Breyting á deiliskipulagi Síðumúla 2, 4 - 6, vegna Síðumúla 6

Varðar tillögu að nýju deiliskipulagi og breyttu deiliskipulagi Síðumúla 2-6 í Reykjavík.

Umsögn íbúaráðs Háaleitis- og Bústaðahverfis

Síðumúli 2-6, breyting á deiliskipulagi, Síðumúli 6 - SN220763

Mkv. 1:1000, Snið A - A

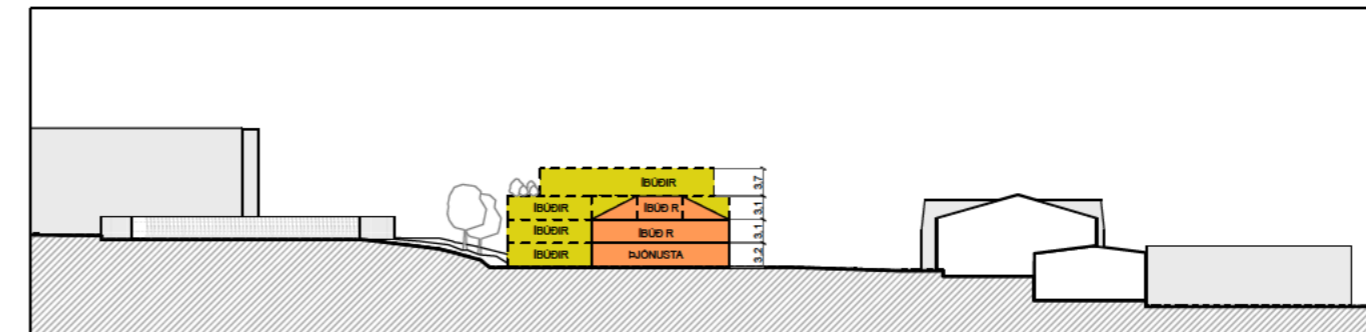
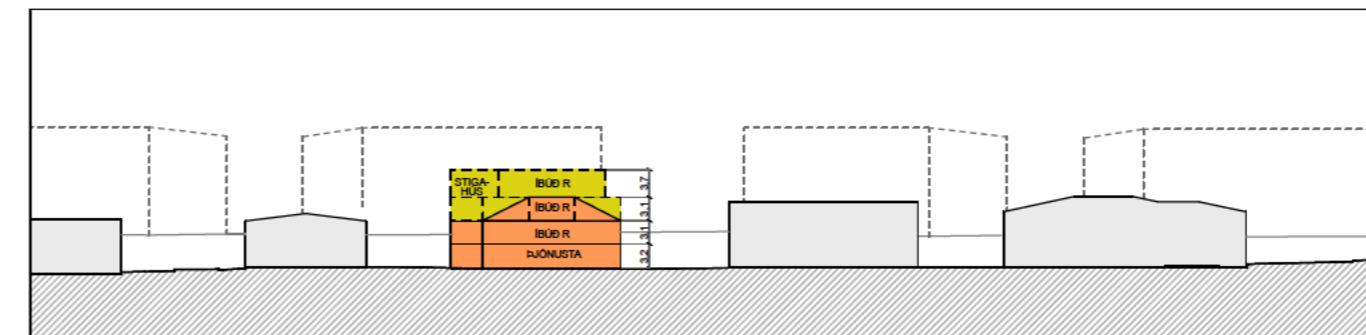
- Í auglýsingunni stendur að núverandi hús verði hækkað um eina hæð en á grunnmynd stendur að hluti hússins verði 4 hæðir. Og á sniði á teikningu er sýnt að húsið eigi að hækka um tvær hæðir. Samkvæmt deiliskipulagi er heimilt að byggja eina hæð ofan á húsin og þetta er ekki í samræmi við gildandi deiliskipulag. Það virðist eiga að byggja 2 hæðir ofan á húsið og það skerðir verulega útsýni frá þeim íbúðum sem nú eru við Háaleitisbraut. Því er alrangt það sem stendur á teikningu að þessi breyting hafi ekki veruleg áhrif á útsýni frá næstu íbúðum. Ef húsið verður hækkað um 2 hæðir mun ég missa allt útsýni til Hengilsins. Því verður að hafna þessari tillögu sem er ekki í samræmi við deiliskipulag.

2. Í auglýsingu stendur að núverandi hús muni hækka um eina hæð en ekki tvær eins og sýnt er á upphráttum. Bent er á að skv. gildandi deiliskipulagi er heimilt að byggja eina hæð ofan á húsið og tillagan því ekki í samræmi við gildandi deiliskipulag. Við þessar hækkun hússins missir viðkomandi allt útsýni til Hengilsins.

Svar: Bent er á að hér er um breytingu á gildandi deiliskipulagi að ræða og skilmálum þess er því einnig breytt. Deiliskipulagsbreyting þessi er í samræmi við gildandi Aðalskipulag Reykjavíkur 2040, þar sem svæðið er skilgreint sem miðsvæði M2e og er eitt af þróunarsvæðum Reykjavíkurborgar. Þróunaráætlun Múlahverfisins er langt komin og verður auglýst með haustinu. Í henni er reiknað blandaðri byggð og að hús við þessa götu geti verið allt að fjórar hæðir.

Bent er á að húsið er í raun þrjár hæðir í dag með efstu hæðina inndregna. Gluggar eru í þaki, þannig að hæðin er ekki mjög sýnileg utan frá. Hæðin var á sínum tíma notað sem fundarherbergi fyrir fundi blaðaútgáfu sem staðsett var í húsinu. Þótti það mikill kostur að rýmið væri ekki sýnilegt frá götu. Lagt er til að umorða texta í greinagerð á eftirfarandi hátt: „Húsið verður hækkað í fjórar hæðir með inndregna efstu hæð.“

Mynd. Afmörkun svæða 1 og 2.

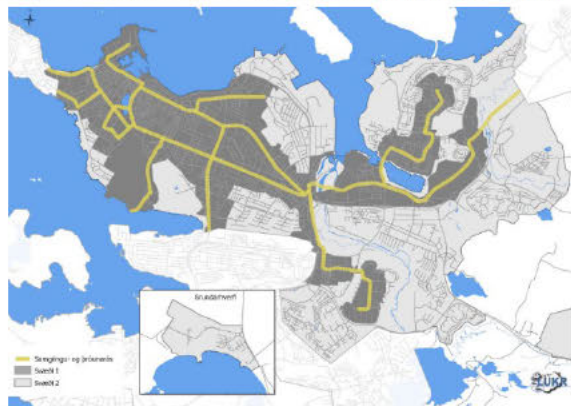
3. Bílastæðafjöldi þykir vanáætlaður miðað við íbúðafjölda. Samkvæmt útreikningum umsagnaráðila ættu bílastæðin að vera 20 talsins í stað 12.

Svar: Síðumúli 6 er á skilgreindu miðsvæði M2e samkvæmt aðalskipulagi. Fjöldi bílastæða er reiknaður út frá nýjum reglum um fjölda bíla- og hjólastæða. Í bíla- og hjólastefnu Reykjavíkur „Reglur um fjölda bíla- og hjólastæða í Reykjavík“ er kröfum um fjölda bíla- og hjólastæða innan lóða í Reykjavík lýst. Hverfið er hluti af svæði 1, Miðkjarna Reykjavíkur sem er svæði á samgöngu- og þróunarásum borgarinnar. Þar segir m.a.:

„Á þessu svæði er stefnt sérstaklega að breyttum ferðavenjum (og þar með dregið úr eftirspurn eftir bílastæðum), en innan þessa svæðis er eða verður blönduð landnotkun (aðgengi að daglegri þjónustu), ásamt aðgengi að góðum almenningssamgöngum innan göngufjarlægðar. Þessir þættir, ásamt öflugum göngu- og hjólastígakerfi borgarinnar stuðla að því að besti kosturinn er að ferðast með vistvænum ferðamáta.“
